49F-07-004

不具合連絡書

配信先	製造部長	製造副部長	品証(副)部長	営業部門	生産管理部門	生産部門	技術部門	メンテナンス部門	めっき部門	精密研削部門	生産技術部門	品質技術部門	品質保証部門		承認	確認	作成			
															黒岩 17.7.20 映次	和田 17.7.20 哲夫	和田 17.7.20 哲夫			
連絡受理日					2017/07/20															
不具合受付者名					品質保証部品質保証二課品質保証一G 和田 哲夫															
客先名					SMK株式会社								連絡者名				品質管理課 塩山様			
客先よりの連絡方法					Email															
受付区分					不良															
仕様番号 / 品名					415CFX-009-52F* / 2Pレセプタクルコンタクト(ソリナシ)															
ロットNo.					17.07.04.S1.B.0008															
対象数量					49,700個

略図(必要な場合のみ)

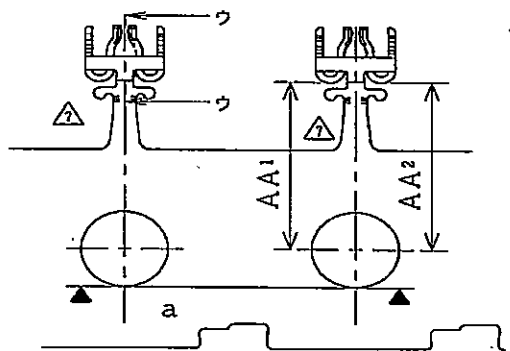
寸法不良(CC項、DD項)

対象のリールを使用開始してすぐ、組立画像検査で接点ギャップ不良3%発生。該当リールからn=5のサンプル確認測定したところ、センターズレMAX0.02がオーバーしていた。

CC項:パイロットセンターに対するC項(最小値)センターの差。

DD項:パイロットセンターに対するD項センターの差。
